第3回 赤羽台西小学校新築基本設計検討会

今回のワークショップ・テーマ
整備コンセプトと新校舎の配置をまとめよう

令和5年9月25日(月)

北区教育委員会事務局 学校改築施設管理課
北区総務部 営繕課
有限会社香山建築研究所

配置図・1階平面図

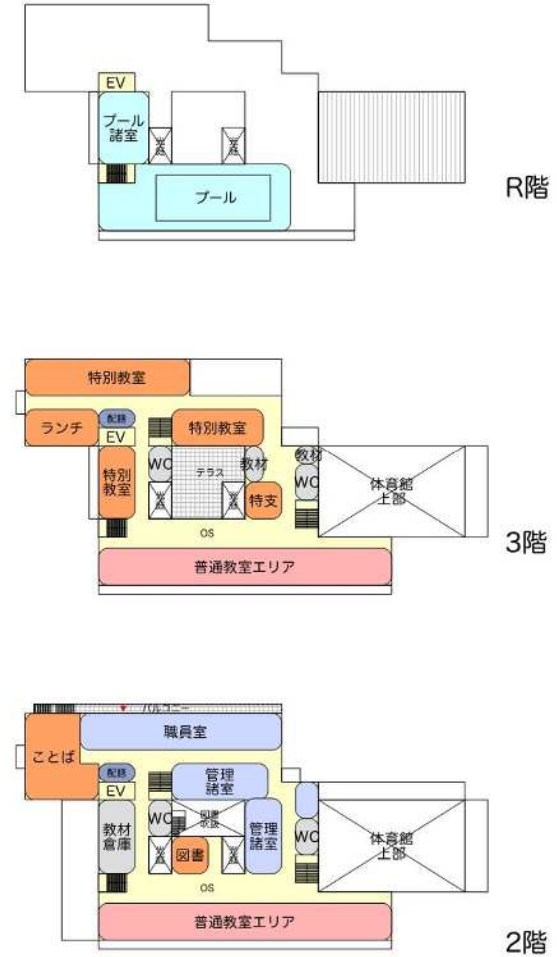
普通教室I型配置案	普通教室L型配置案
<p>部屋配置イメージ図</p> <p>○：良いところ △：気になるところ</p>			
<p>普通教室</p> <ul style="list-style-type: none"> 採光と通風 学年のまとまり 	<p>○</p> <ul style="list-style-type: none"> ・南に並んでいるのが良い <p>△</p> <ul style="list-style-type: none"> ・I型案で体育館を1階にできないか・多目的室や少人数教室を動かす調整は可能か ・学年と一緒に活動できるような廊下がほしい ・学年のまとまりができる部屋がほしい 	<ul style="list-style-type: none"> ・2学年合同の活動ができる <p>○</p> <ul style="list-style-type: none"> ・フリースペースでどのような活動をするかによる ・西日はまぶしい ・カーテンの閉塞感が良くない ・学年と一緒に活動できるような廊下がほしい ・学年のまとまりができる部屋がほしい 	
<p>特別教室</p> <ul style="list-style-type: none"> 普通教室との行き来 	<p>○</p> <ul style="list-style-type: none"> ・特別教室がまとまっていて良い ・図書室の使い方次第では1階真ん中のメリットがありそう (授業の成果展示, 発表ができる, 掲示ができる, なんでもルーム, 知の拠点) <p>△</p> <ul style="list-style-type: none"> ・広く皆が集まれるスペースや展示できるスペースがあると良い 	<ul style="list-style-type: none"> ・特別教室がまとまっていて良い ・図書室の使い方次第では1階真ん中のメリットがありそう (授業の成果展示, 発表ができる, 掲示ができる, なんでもルーム, 知の拠点) <p>○</p> <ul style="list-style-type: none"> ・広く皆が集まれるスペースや展示できるスペースがあると良い

<p>体育館</p> <ul style="list-style-type: none"> 避難所としての配置 アクセスのしやすさ 	<p>○</p> <ul style="list-style-type: none"> ・セキュリティラインをどうつくるか(EVを使う時など) <p>△</p> <ul style="list-style-type: none"> ・2階にあって外部からアクセスできた方が良い ・外階段が必要 ・1階にならないか(高齢者対応、バリアフリー) 	<ul style="list-style-type: none"> ・1階であると避難や地域開放に使いやすい 	
<p>学童クラブ</p> <ul style="list-style-type: none"> 校庭との行き来 学校との区分 	<p>○</p> <ul style="list-style-type: none"> ・体育館が遠くても問題ない <p>△</p> <ul style="list-style-type: none"> ・2階でも良い ・校内の移動ならば校庭に近くなくても問題無い ・学童は学校と別で良い ・児童の増減に対応して規模が拡張縮小ができると良い ・別棟でも良いが人数増減に対応できるように 	<ul style="list-style-type: none"> ・体育館が遠くても問題ない <p>○</p> <ul style="list-style-type: none"> ・2階でも良い ・校内の移動ならば校庭に近くなくても問題無い ・学童は学校と別で良い ・児童の増減に対応して規模が拡張縮小ができると良い ・別棟でも良いが人数増減に対応できるように 	
<p>管理諸室</p> <ul style="list-style-type: none"> 児童の安全の見守り 普通教室の行き来 	<p>○</p> <ul style="list-style-type: none"> ・保健室は絶対に1階かつ校庭側 ・学校運営上2階に職員室があってもデメリットはない <p>△</p> <ul style="list-style-type: none"> ・職員室は1階の方が良い(校庭が見える, 昇降口近く) ・事務室は昇降口から離れてよい ・用務員や受付は1階が良い 	<ul style="list-style-type: none"> ・保健室は絶対に1階かつ校庭側 ・学校運営上2階に職員室があってもデメリットはない <p>○</p> <ul style="list-style-type: none"> ・職員室は1階の方が良い(校庭が見える, 昇降口近く) ・事務室は昇降口から離れてよい ・用務員や受付は1階が良い

<p>校庭・その他</p> <ul style="list-style-type: none"> 使いやすさ 安全 	<p>○</p> <ul style="list-style-type: none"> ・まえにわのスペースが広くて良い (校庭整備期間を考えると広いと良い) <p>△</p> <ul style="list-style-type: none"> ・ピロティがほしい ・校門の位置はどこか・プールに屋根, オーニング, 目隠しがほしい ・水族館はぜひ残したい ・水族館は配置は特にこだわらないが残したい ・水族館は部屋でなくても良い, どこかのスペースの一角とか 	<ul style="list-style-type: none"> ・まえにわのスペースが広くて良い (校庭整備期間を考えると広いと良い) <p>○</p> <ul style="list-style-type: none"> ・ピロティがほしい ・校門の位置はどこか・プールに屋根, オーニング, 目隠しがほしい ・水族館はぜひ残したい ・水族館は配置は特にこだわらないが残したい ・水族館は部屋でなくても良い, どこかのスペースの一角とか

- ・普通教室をすべて南側に配置する
 - ・普通教室前に学年で使えるオープンスペースを配置する
 - ・1階に体育館を配置する
- の意見を優先して検討した配置案
